RESOLUCIÓN No. 501 025 DE 2022

Por la cual se resuelve el recurso de reposición interpuesto por la Empresa de Energía de Casanare S.A. E.S.P., contra la Resolución CREG 086 de 2021

Figura 3 Balance energético ENERCA año 2007

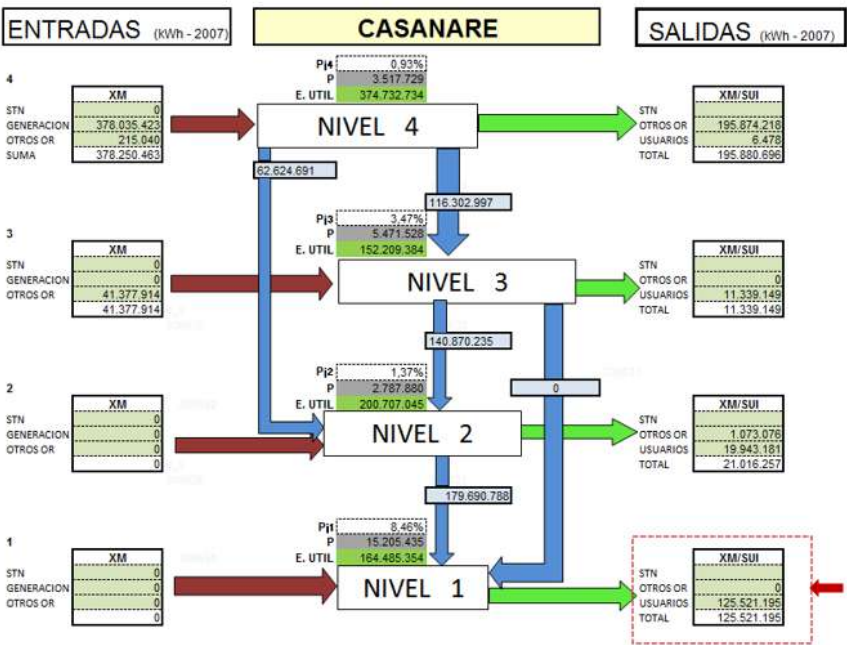
Una vez revisados los valores empleados por la CREG para el cálculo del ($CAI_{j,1}$) venta de nivel de tensión 1 incluidas en el archivo Calculo ingresos D ENERCA, hoja Información Resolución, celda B109, para el cálculo del costo anual de la inversión del nivel de tensión 1, se encuentra que el Regulador empleó un valor de ventas en el nivel de tensión 1 de 20.029.706 kWh, dicho valor no corresponde al valor de ventas de energía de ENERCA en nivel 1 para 2007.

En la Resolución CREG 123 de 2009, y su documento soporte se presenta la información de ventas de energía en el nivel de tensión 1 relacionada en la Figura 2 y Figura 3.

Revisados los argumentos presentados por la empresa, se encuentra que en efecto se cometió un error involuntario que debe ser corregido, dado que el valor de las ventas en el nivel de tensión 1 es 125.521.195 kWh en el año 2007, el cual será incluido en los cálculos
